Termomodernizacja elewacji i dachu budynków przy ul. Brankowej 4 w Swarzędzu, działki nr 1013/1, 1013/2, obręb 01 Swarzędz, j.ewid.302116_4 Miasto Swarzędz

Nazwa rysunku: Schemat funkcjonalny zasilania. Stan projektowany.

Termomodernizacja elewacji i dachu budynków przy ul. Brankowej 4 w Swarzędzu, działki nr 1013/1, 1013/2, obręb 01 Swarzędz, j.ewid.302116_4 Miasto Swarzędz
Nazwa rysunku: Szafa licznikowa - TL+TA z sekcją administracyjną -TA.
Rysunek montażowy.

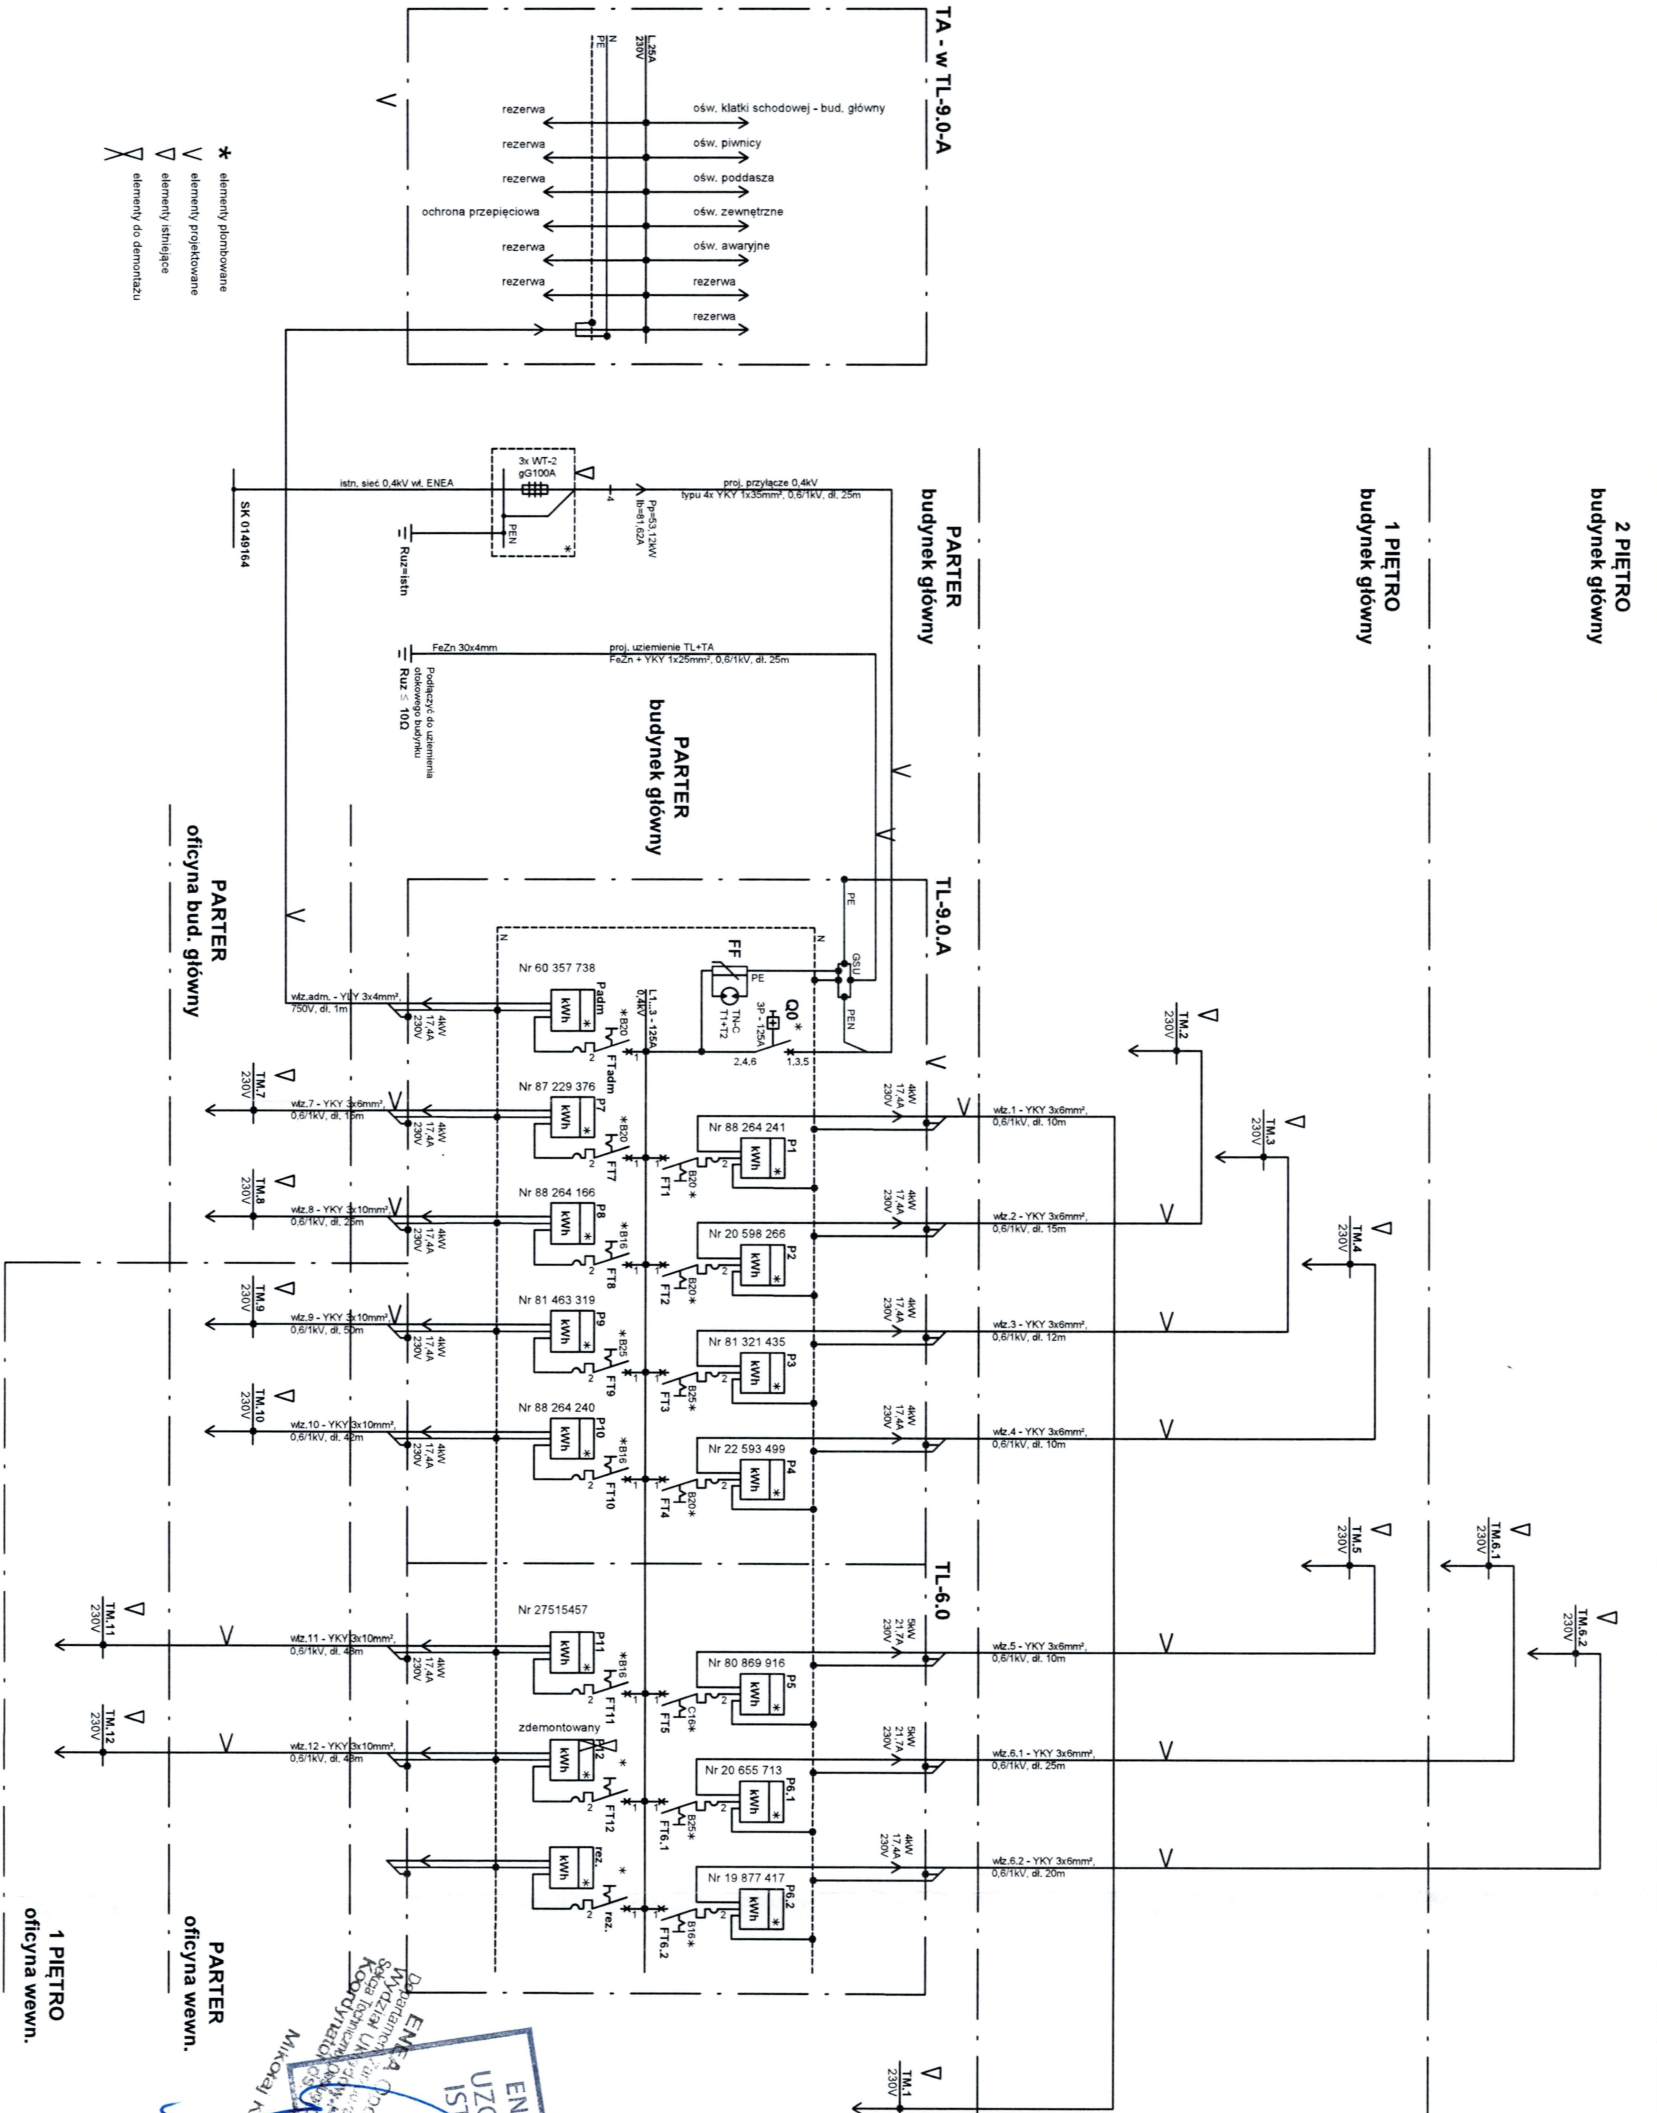
- ZMIANY:
- A Poprawiono wielkość zabezpieczeń przedlicznikowych dla wszystkich odbiorców posesji ul. Brankowa 4, według zestawienia dołączonego do pisma ENEA Operator Sp. z o.o. o sygn. EC/D/V/KWD-W/IMZ/OZR-163356-2025, z dn. 07.08.2025r
 - B Usunęto rozłączniki za układami pomiarowymi energii oraz górną listwę zasilającą w przedziałach pomiarowych.

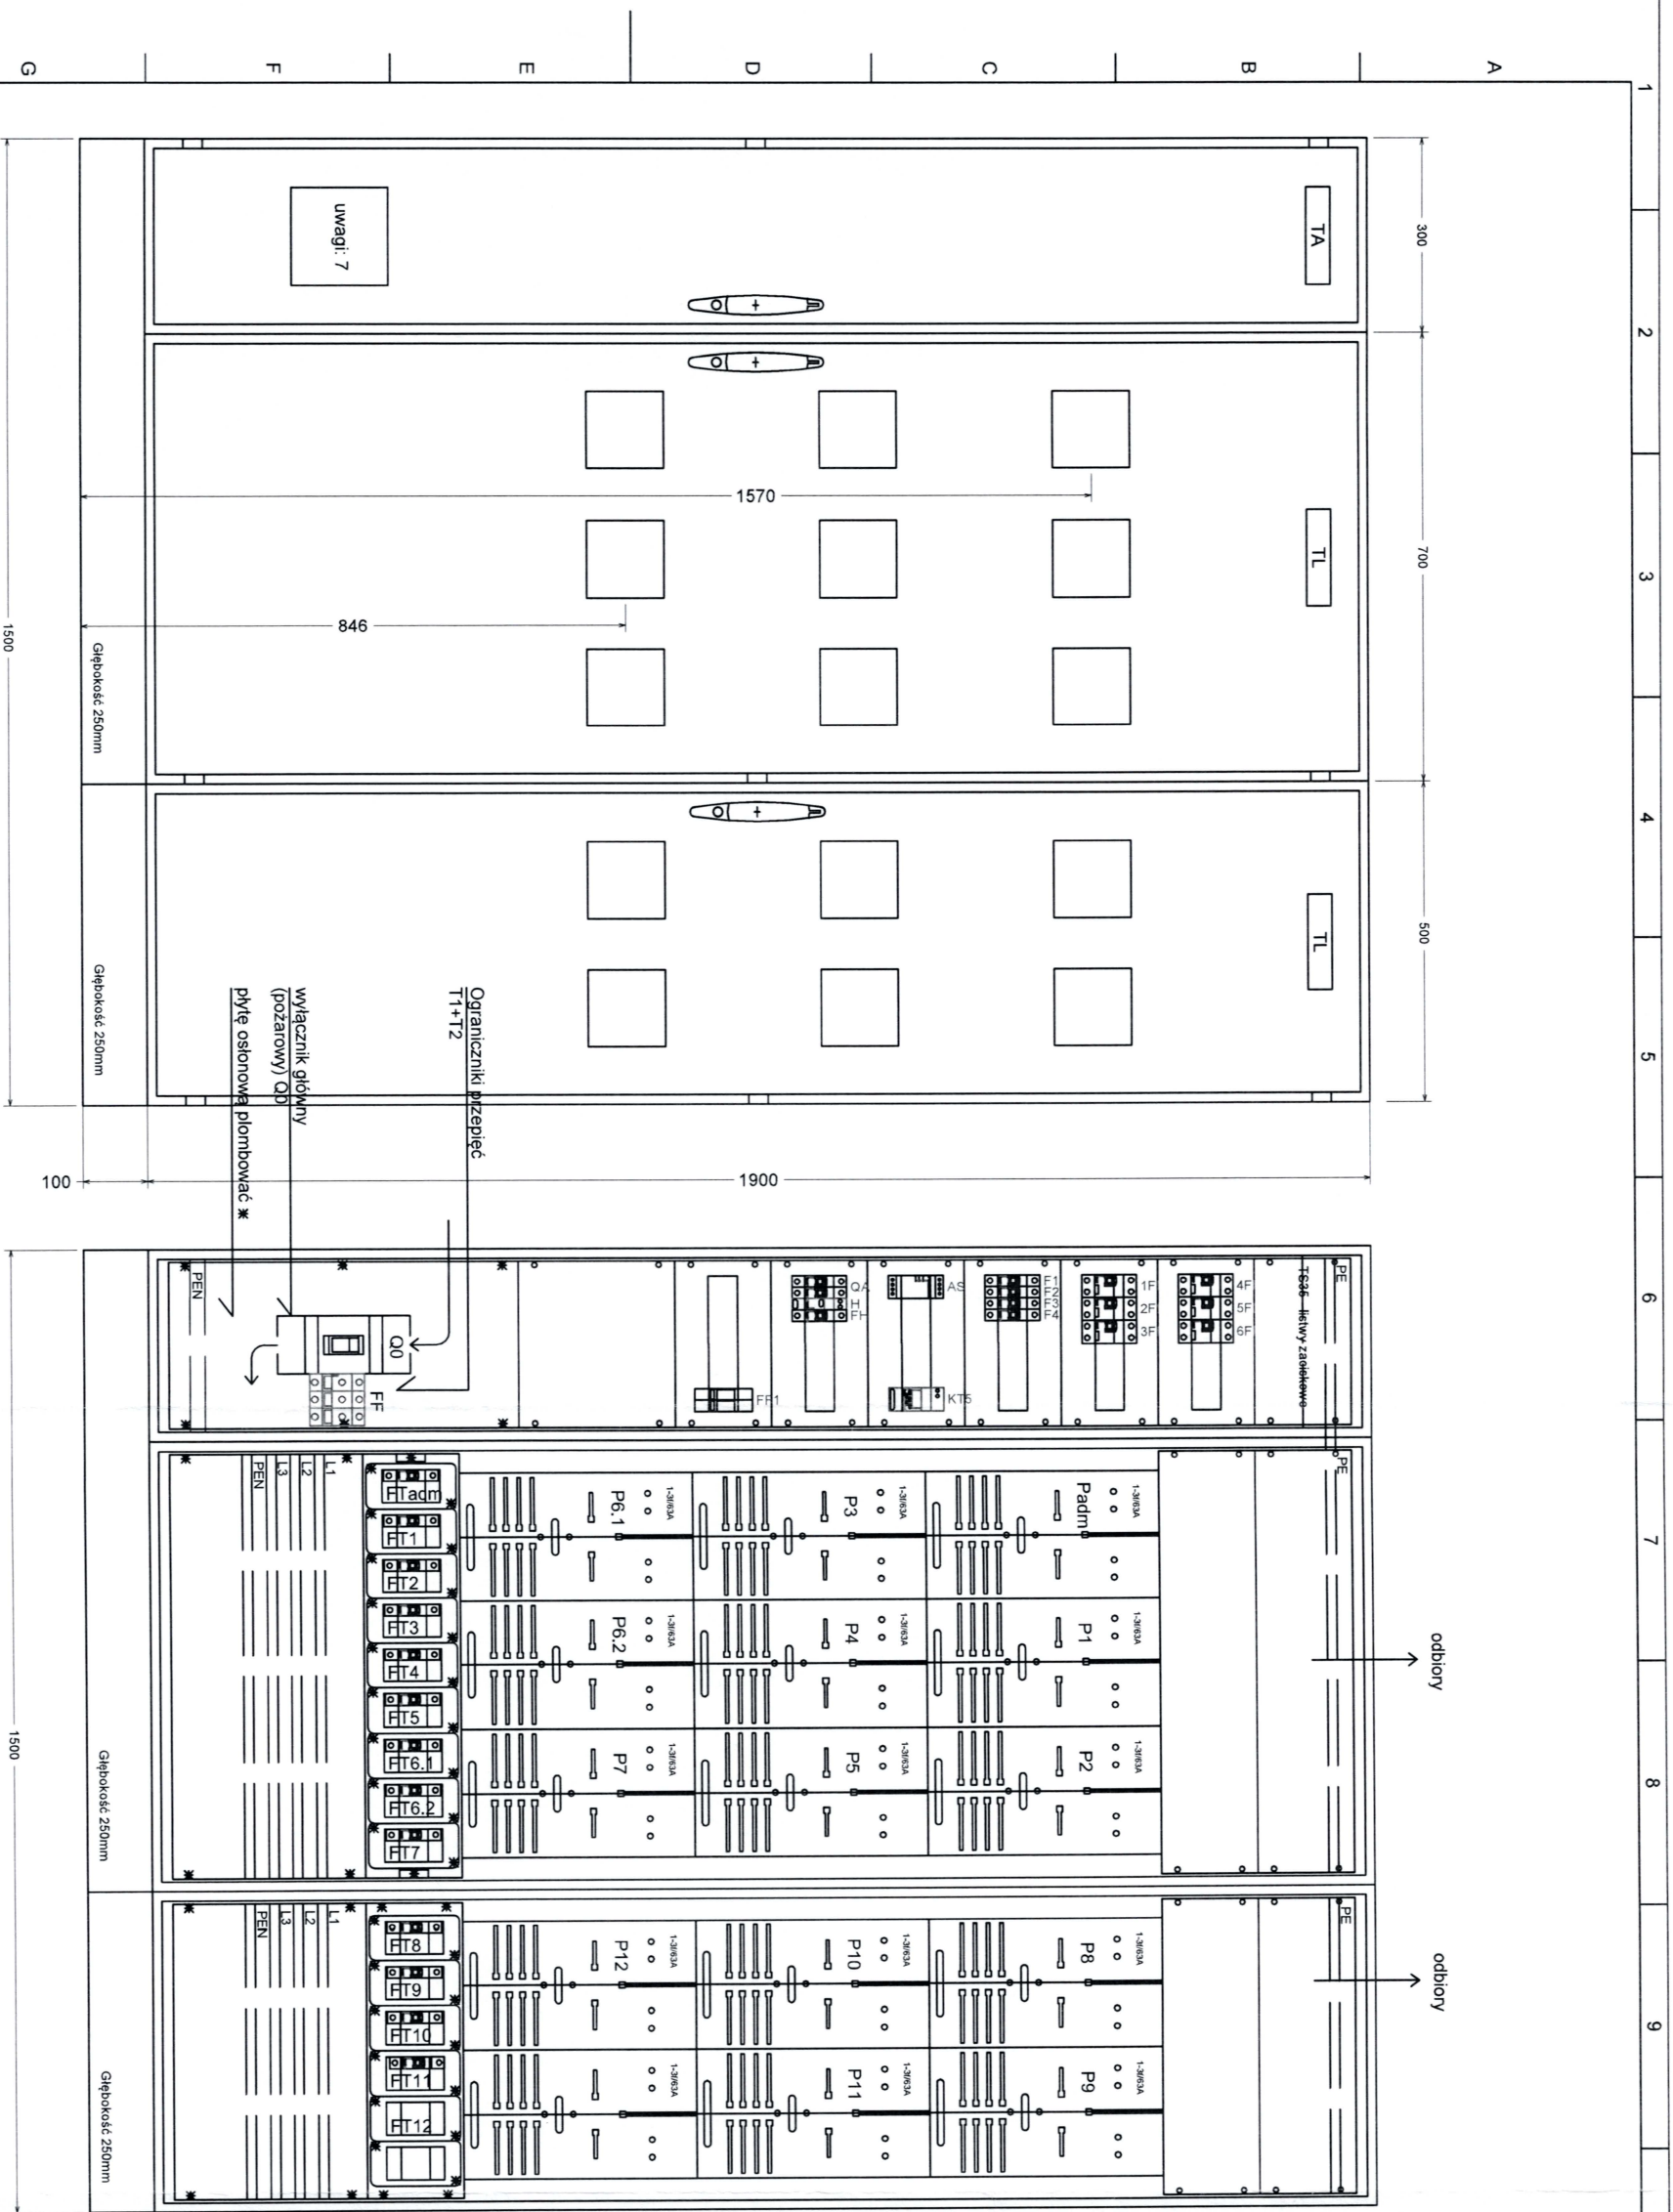
ZMIANY:
A Usunięto rozłączniki za układami pomiarowymi energii oraz górną listwę zaciskową w przedziałach pomiarowych.
